# AfD Fraktion im Rat der Stadt Hagen

## **Haltestellenbereisung vom 07.11.2023/**

### **Situation und Planung Haltestelle „Klopstockstr.“ FR HA-Mitte**

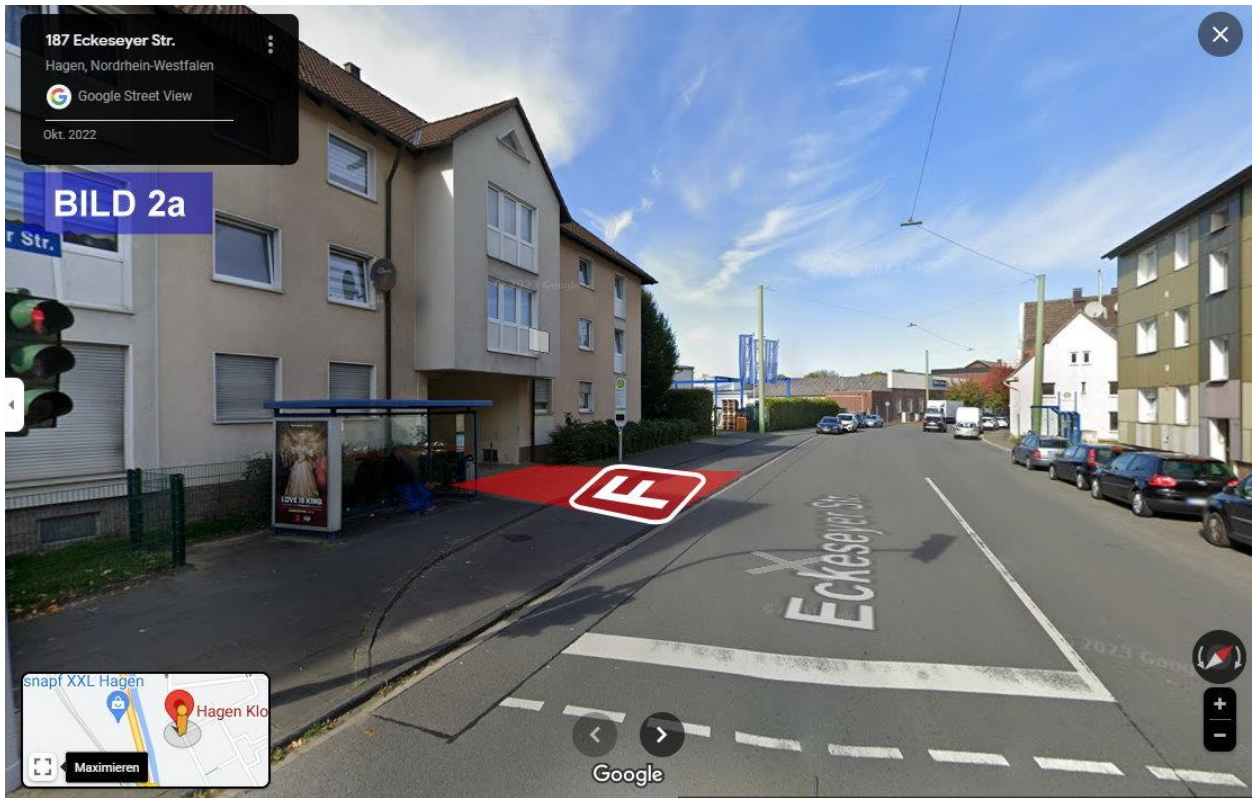
Wie im Bild 2 rot gestrichelt und in den Bildern 2a, 2b und 2c in aller Deutlichkeit dargestellt, führt durch das Haus Eckeseyer Str. 187 ein Rettungstunnel der Feuerwehr. Eine bauliche Anhebung der Haltestelle ist aus objektiver Sicht daher weder zielführend noch rechtlich durchführbar.

Wesentlich einfacher wäre hier die Verlegung der Haltestelle. Hierzu böten sich gleich zwei Alternativen:

### **Alternative 1 (BILD 3/ Alt.1):**

Verlegung der Haltestelle in Richtung Vorhalle. Etwa 40m vor der aktuellen Haltestelle könnte unter Einzug der dortigen Parkplätze ohne größeren Aufwand eine Haltestelle eingerichtet werden, die sämtlichen Erfordernissen entspräche.

Die Parkplätze gingen hierbei nicht verloren, da diese mit der aktuellen Haltestelle nur getauscht werden müssten.

### **Alternative 2 (BILD 3/ Alt. 2):**

Verlegung der Haltestelle in FR HA-Mitte. Diese wäre baulich sogar deutlich einfacher einzurichten als die Vorgenannte, da die Fahrbahn absolut parallel verläuft. Auch hier gingen durch Tausch keine Parkplätze verloren.
